con la presente si inviano le Osservazioni contro il Progetto di un impianto eolico codice procedura ID_VIP/ID_MATTIM: 1269 denominato

"Pitigliano" ubicato nei comuni di Pitigliano (GR) e Sorano (GR) costituito da 20 (venti) aerogeneratori di potenza nominale 7,0 MW per un totale

ID: Codice procedura (ID_VIP/ID_MATTM): 12691

“Progetto di un impianto eolico denominato "Pitigliano" ubicato nei comuni di Pitigliano (GR) e Sorano (GR) costituito da 20 (venti) aerogeneratori di potenza nominale 7,0 MW per un totale di 140,0 MW con relative opere connesse ed infrastrutture indispensabili”

IMMAGINE n. 7 Mappa della intervisibilità degli impianti eolici elaborata dall'Associazione nazionale Amici della Terra. La mappa non è aggiornata comunque rende molo bene dell'enorme impatto visivo creato dal cumulo degli impianti.

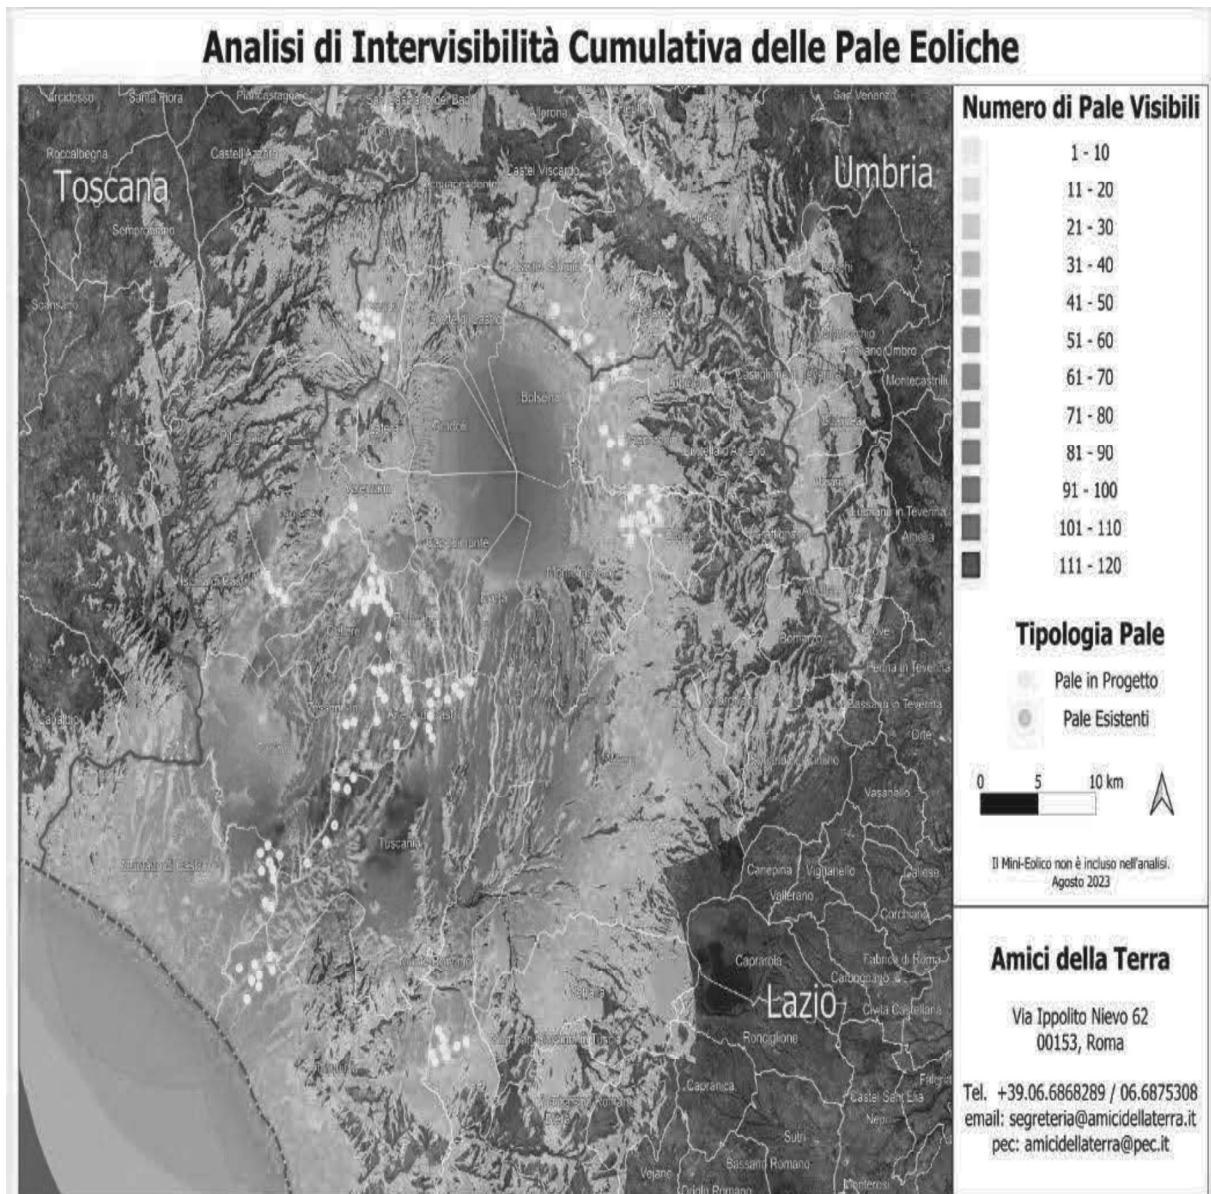
Se agli impianti eolici rappresentati qui sopra che non comprendono sia l'impianto eolico Pitigliano e le altre 14 pale del progetto eolico in verifica amministrativa sempre nel territorio di Pitigliano si aggiungono i migliaia di ettari (7000 fin'ora) di territorio occupato dagli impianti fotovoltaici e agrivoltaici e dalle altre tipologie appare chiaro il numero spropositato degli impianti FER nella bassa toscana e nella Tuscia.
